# 日本原子力研究開発機構大洗研究所(使用施設)の 核燃料物質使用変更許可申請等について

燃料材料試験施設における1F燃料デブリの分析等

令和2年4月28日

国立研究開発法人日本原子力研究開発機構  
大洗研究所 燃料材料開発部

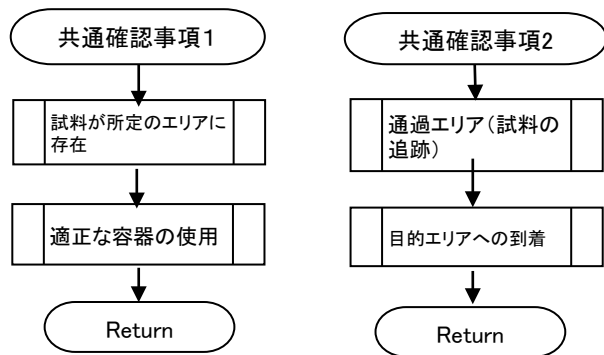
臨界評価、臨界管理について、全体的に説明してほしい。(ポンチ絵等があるとよい。)また、その際に以下の点についても説明願いたい。

FMFのクリーンセル、除染セル、第2除染セルの核燃料物質の管理は以下の図の通りとなっている。

Fig. 5. Variation of  $[(U_{235}/U_{total})/(U_{235}/U_{total})_{initial}]$  with burnup.

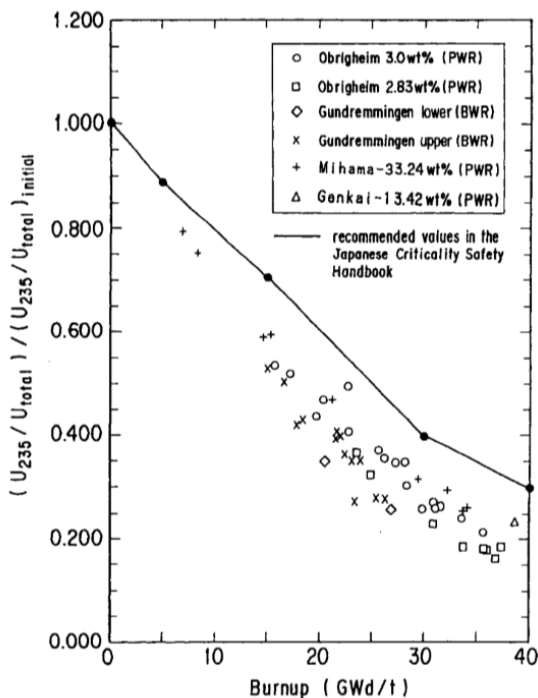
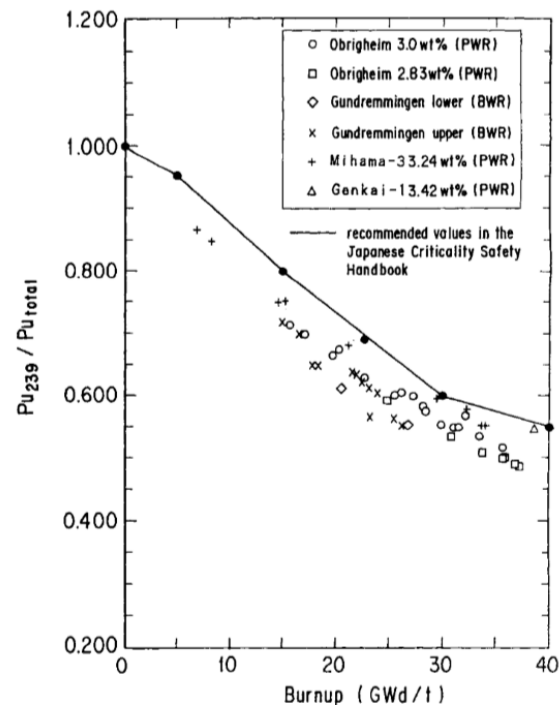
質問②-1 (AGF別添2-45～、FMF別添1-49～)  
 評価対象が未照射の燃料である理由は何か。

未照射燃料は、核分裂性物質の量が最大である。1F燃料デブリは性状不明のため、臨界安全評価上最も保守的なものとした。

以下に燃焼度と核分裂性物質の割合の関係を示した図を示す。

#### AGF別添2-49

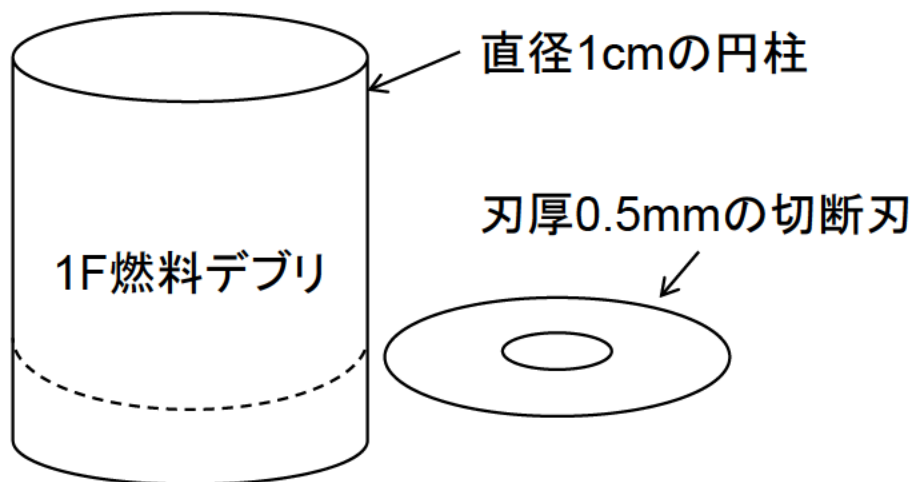
安重施設の再評価について、条件や根拠等、結果の妥当性について説明してほしい。  
UO<sub>2</sub>燃料及びMOX燃料について

AGF については分析に供する試料として10g 程度の1F 燃料デブリを受け入れ、溶解に供する試料として直径1 cmの試料に対して切断代0.5 mmで切断を行った場合を想定し、切断粉の最大重量を約0.5g とした。

$$\text{切断代} = \pi \times (0.5\text{cm})^2 \times (0.05\text{cm}) \times \rho$$

$$\cong 0.43\text{g} \cong 0.5\text{g}$$

#### FMF

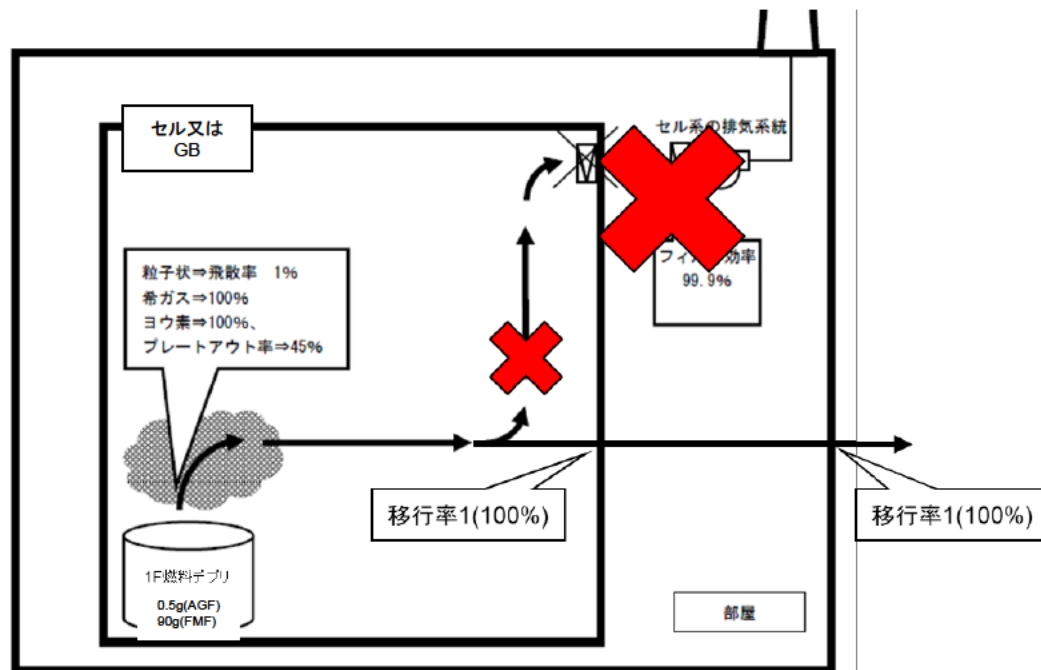
安重施設の再評価について、条件や根拠等、結果の妥当性について説明してほしい。  
UO2燃料及びMOX燃料について

建家及びセルに対し適切な移行率(DF値)の設定が困難であるため、これらの閉じ込め機能の喪失による移行率は、保守側に100%(DF=1)として評価する。

地震により施設の動的及び静的閉じ込め機能が喪失し、放射性物質が建家及びセルからDF値1で環境に放出される。

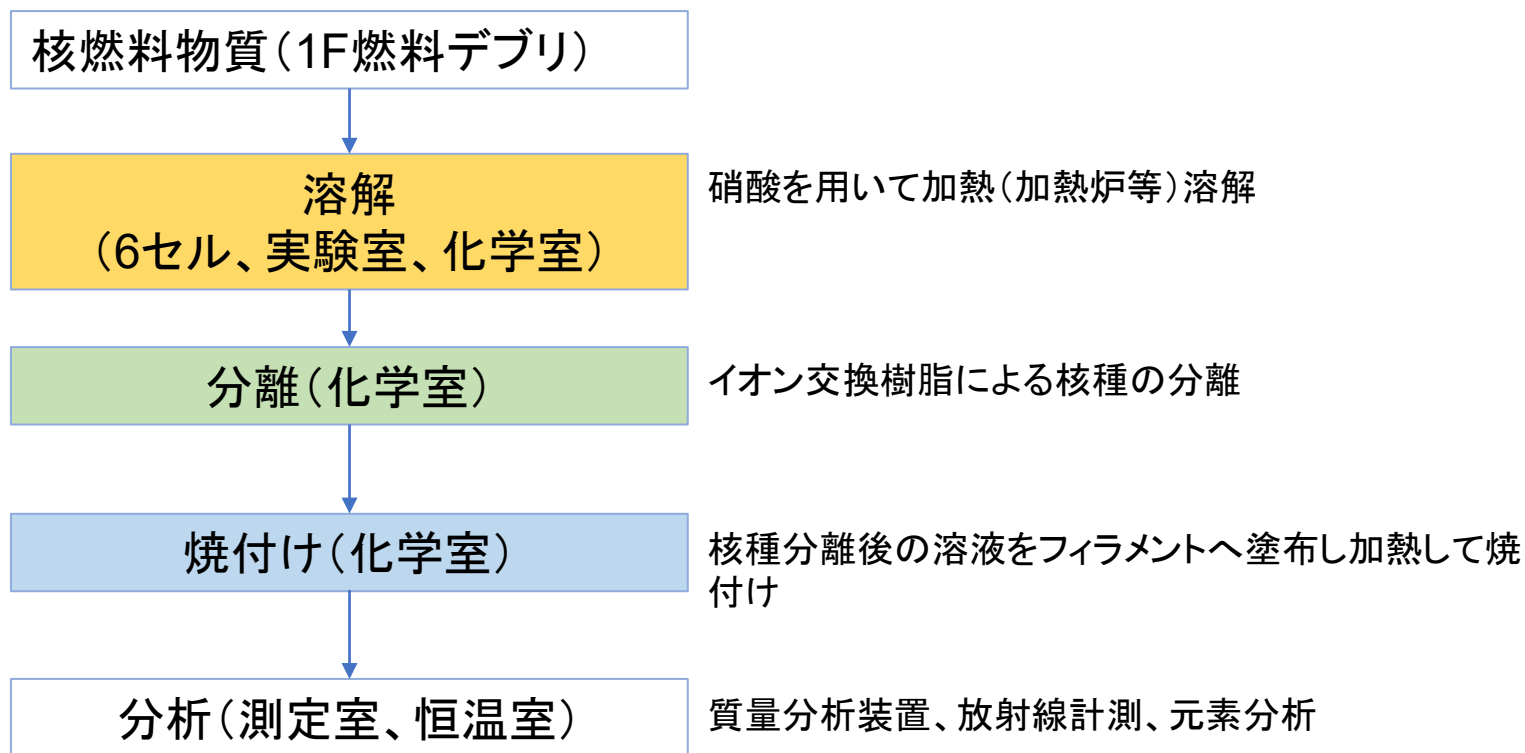
「②溶解、分離、焼き付け」の記載は、実際どういことをやるのか説明してほしい。(具体的なイメージがわからない。)

作業フローを以下に示す。

#### 溶解操作

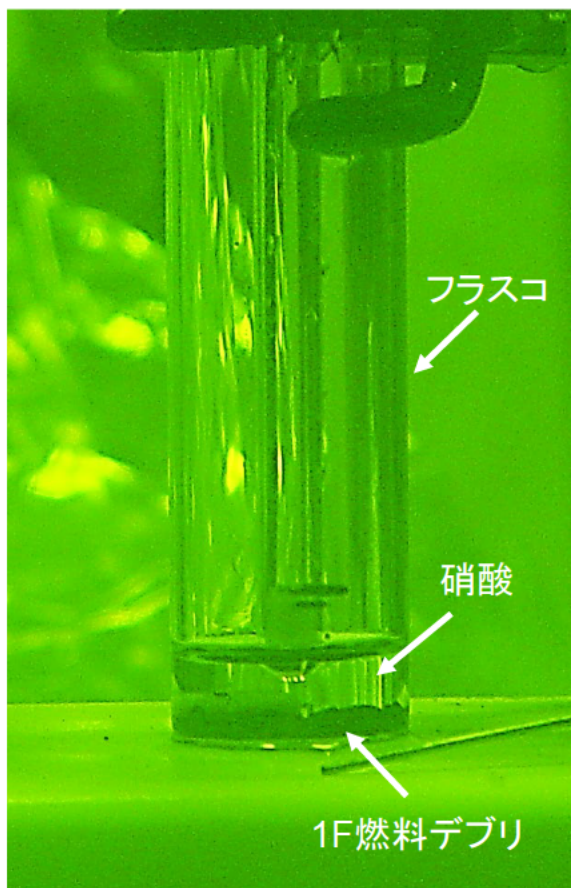
「②溶解、分離、焼き付け」の記載は、実際どういことをやるのか説明してほしい。(具体的なイメージがわからない。)

ガラスのフラスコに1F燃料デブリを入れて、硝酸で溶解する。  
溶解中は100℃で加熱する。

#### 分離操作

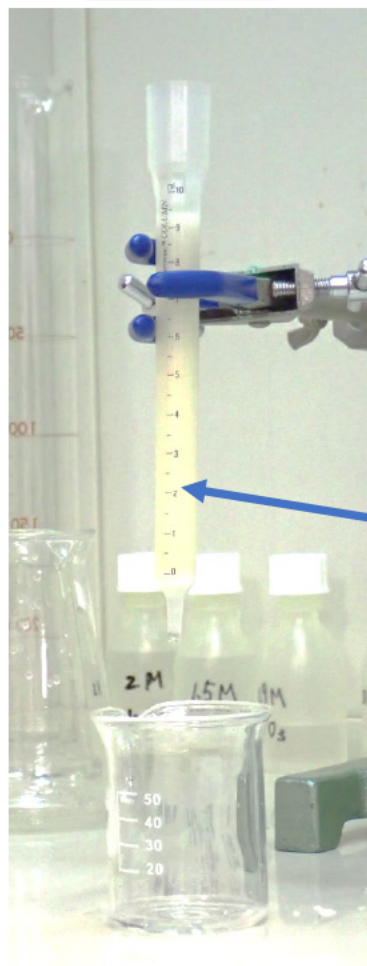
「②溶解、分離、焼き付け」の記載は、実際どういふことをやるのか説明してほしい。(具体的なイメージがわからない。)

硝酸溶解した1F燃料デブリ溶液試料を、イオン交換樹脂の入ったカラムの上部から添加することにより、UやPuをイオン交換樹脂に吸着させて分離する。

その後、硝酸溶液の濃度を変えて通液することにより、Pu及びUを溶液として抽出・分離する。

プラスチック製のカラムに、粒径100ミクロン程度のイオン交換樹脂を充填する。

焼き付け操作

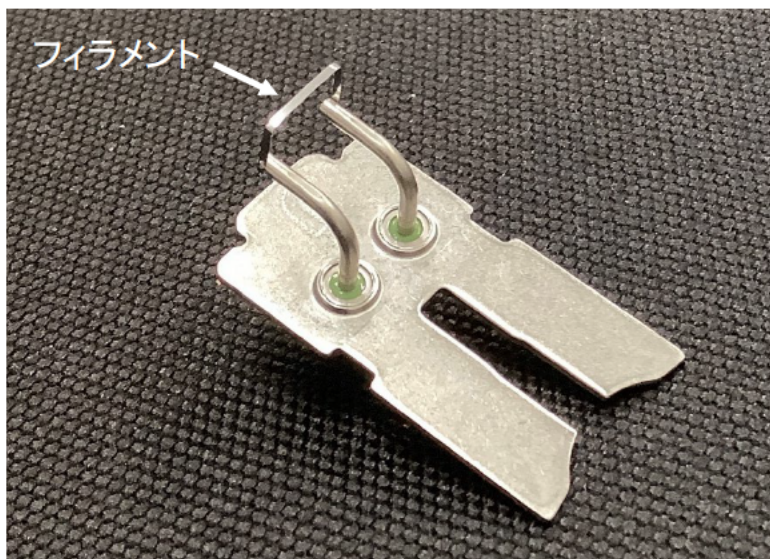
「②溶解、分離、焼き付け」の記載は、実際どういことをやるのか説明してほしい。(具体的なイメージがわからない。)

分離後の分析試料(1F燃料デブリを溶解して分離した試料)をフィラメント部に塗布した後に電流を流して加熱し、溶液中の溶媒を蒸発させることにより、試料溶液中に含まれるUやPu等の元素をフィラメント部に焼き付ける。

フィラメント(約1 cmの幅)部に、数 $\mu$ Lの試料溶液を塗布する。

補足資料 図-11 輸送時の荷姿

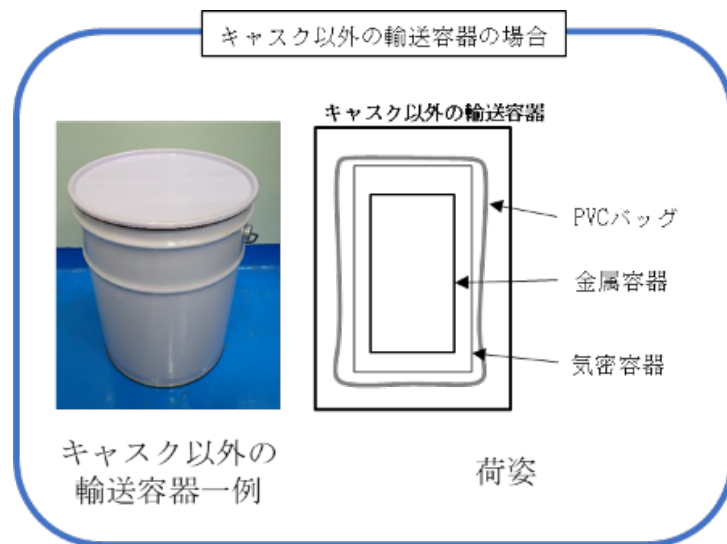
閉じ込めの説明の中で、セルへの試料の搬入はPVCバッグ等で行うとあるが、「等」に含まれるものは何か。

補足資料の図-11のとおり、セルへの試料の搬出入はPVCバッグ **及び気密容器**により気密性を損なうことなく行う。

補足資料 図-11 輸送時の荷姿

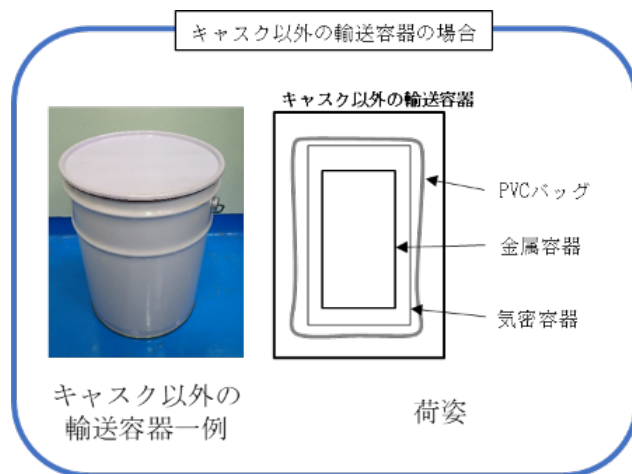
爆発事故(水素発生)について、気密容器とはPVCバッグのことか。

補足資料 図-11(以下の図)に示すように、PVCバッグ及び気密容器を指す。

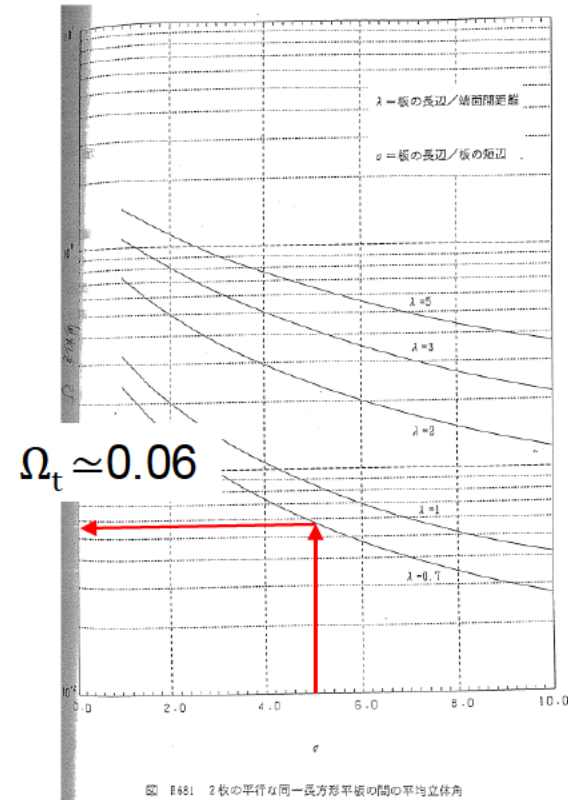
臨界について、中性子相互干渉を防止する厚さ以上の壁とあるが、どのくらいの厚さか、壁の材質は何か。立体角法による評価の概要を説明してほしい。

$$\sigma = \text{形状モデルの長辺} / \text{形状モデルの短辺} \\ = 55 / 10 = 5.5$$

(1)、(2)及び右図より、 $\Omega_t \approx 0.06$

複数ユニットの未臨界条件は、 $\Omega_l > \frac{\Omega_t}{4\pi}$ であるから

$$> 0.005$$

であり、未臨界である。

### ■■■■ 貯蔵ピットの構造

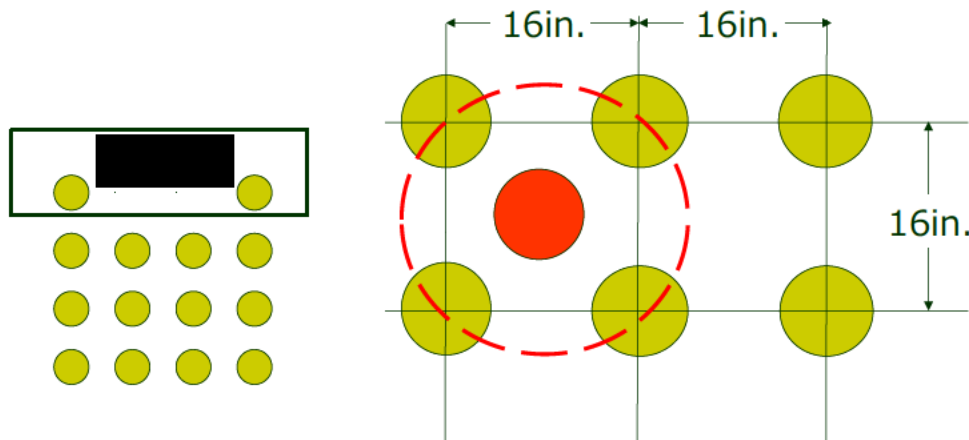
臨界について、格子点に位置する4つのピットの中にある核燃料物質の寄与を考慮して、について説明してほしい。

■■■■については、1ピット引き上げた場合に5個の貯蔵ピットで構成する仮想の格子点の質量が2.6kg (金属における安全基準量) 以下としている。そのため、1ピットの制限量は1/5で520gと設定している。

#### FMF

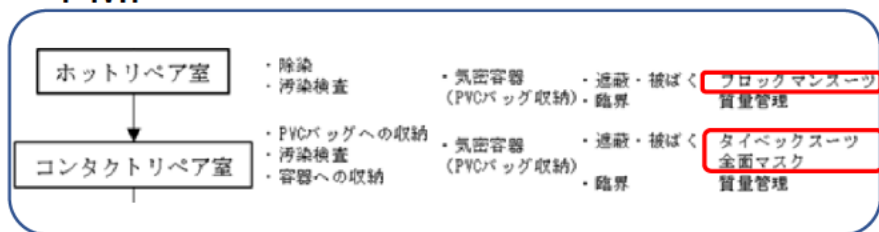
FMFでは施設内の試料移送時は全面マスク及びタイベックスーツを着用することで内部被ばくを低減しているが、AGFではこのような内部被ばく対策は不要であるのか。

FMFの場合、コンタクトリペア室及びホットリペア室については汚染のある区域であることから、内部被ばく防止のため全面マスク、タイベックスーツ等の装備を着用する。
